改善箇所説明図

改善の内容

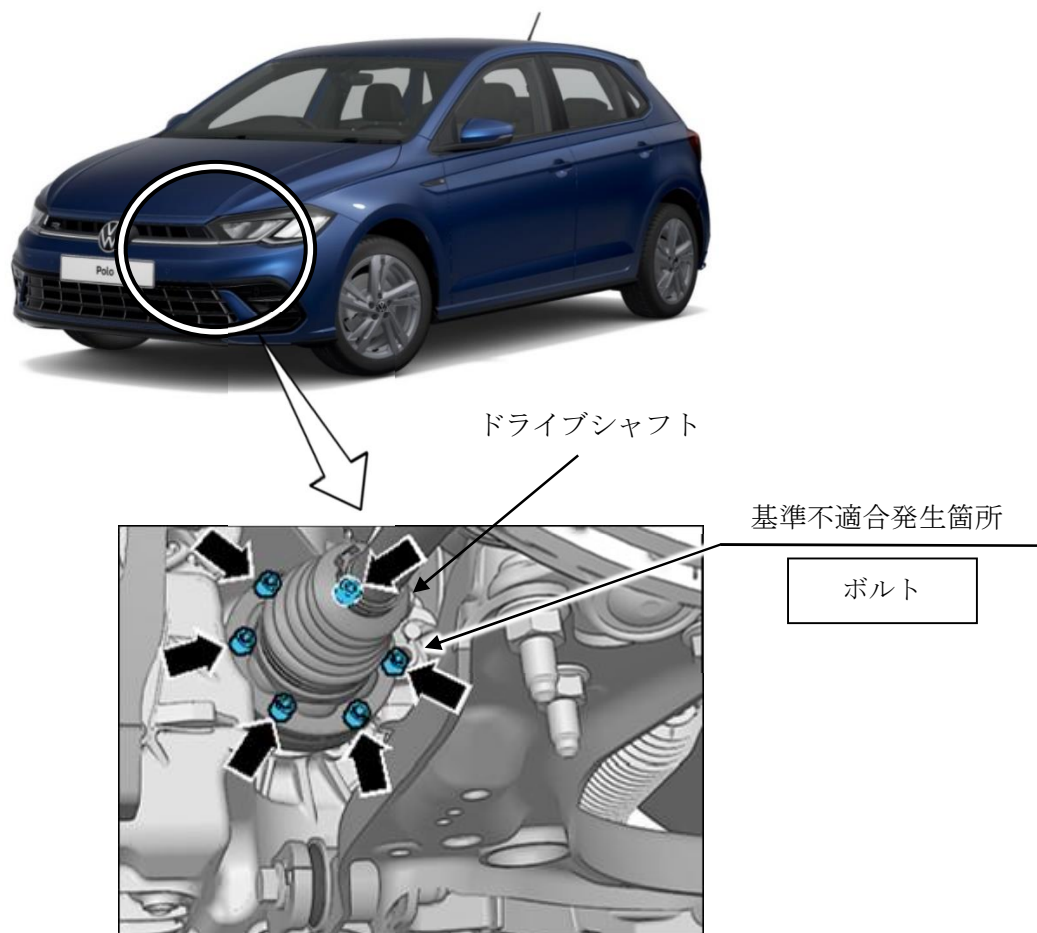
注：□は、点検し交換をする部品を示す。

ドライブシャフトにおいて、生産工場の組付作業指示が不適切であったため、ギヤボックスから動力を伝達する継ぎ手の締結ボルトが規定トルクで締め付けられていないものがある。そのため、締結ボルトが緩み、最悪の場合、ボルトがすべて脱落して車輪に動力が伝達できなくなることにより、走行不能になるおそれがある。

全車両、当該ボルトの締め付け点検を行い、規定トルクで締め付けられていない場合は、すべてのボルトを新品に交換し、規定トルクで締め付ける。
